Je tiens à ajouter quelques points dans le dossier de présentation de la demande d'octroi d'une concession de forages par la société Galli Coz

## **Environnement – remise en état des lieux**

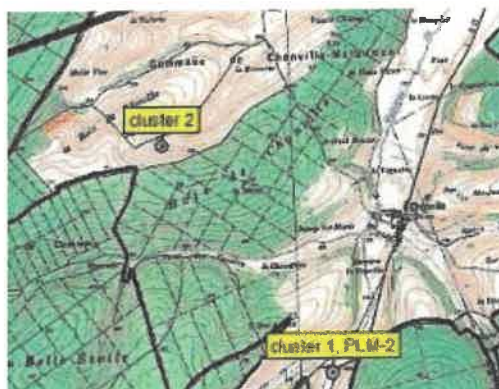
Trois maisons d'habitation dans le secteur de Morville (entre Chonville et Malaumont) sont alimentées par une eau de source provenant de deux puits car le réseau d'eau communal ne parvient pas jusqu'à elles.

Il s'agit du « cluster 2 » situé à proximité d'une ferme, d'un gîte et du château de Morville, lieux tous 3 habités.

Selon mes calculs le cluster serait à environ 700m/800m de la ferme.

Ces maisons habitées pourraient être impactées par les forages. Le gîte et le château subiraient en outre directement **la gêne due au bruit** de la station de forage, compte tenu de la configuration des lieux.

*J'ai utilisé des copies d'écran des cartes présentées dans le document. Elles manquent notablement de clarté ! Il n'est pas sérieux de la part du prestataire Galli Coz de mettre à la disposition des habitants, dans le cadre d'une enquête publique, des cartes dont la résolution est clairement insuffisante.*
